# パブコサービスニュース

第11号

## サービスキャンペーン実施のご案内

パワーラック  
取り付け箇所

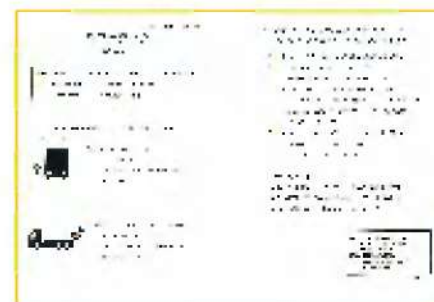
ウイングボデー大型仕様架装車の側面煽りの開閉補助装置において、当該開閉補助装置内のローラーチェーンのメンテナンスが不適切な場合、当該チェーンのリンク部分が固着するものがある。  
そのため、そのままの状態ですべて開閉操作を行うと、当該チェーンのリンク部分に应力が集中することによりリンク部分が破損し開閉補助力がなくなるとともに、当該開閉補助装置内のスプリングの反力により当該開閉補助装置の構成部品が荷台内側方向に飛び出し、最悪の場合ウイング作動用の油圧配管を損傷させるおそれがある。

- ①全車両、ローラーチェーンを点検し、当該チェーンが固着している場合は、チェーンを新品に交換し、チェーン及びスプロケットにグリスを塗布する。  
当該チェーンが固着していない場合は、チェーン及びスプロケットにグリスを塗布する。
- ②全車両、メンテナンスの注意を記したコーションプレートを開閉補助装置付近の見やすい位置に貼り付ける。また、当該補助装置の取扱説明書及びグリス塗布説明書を車載する。
- ③固着が発生していない場合の所要時間は30分、チェーン交換が必要な場合は60分を予定しています。
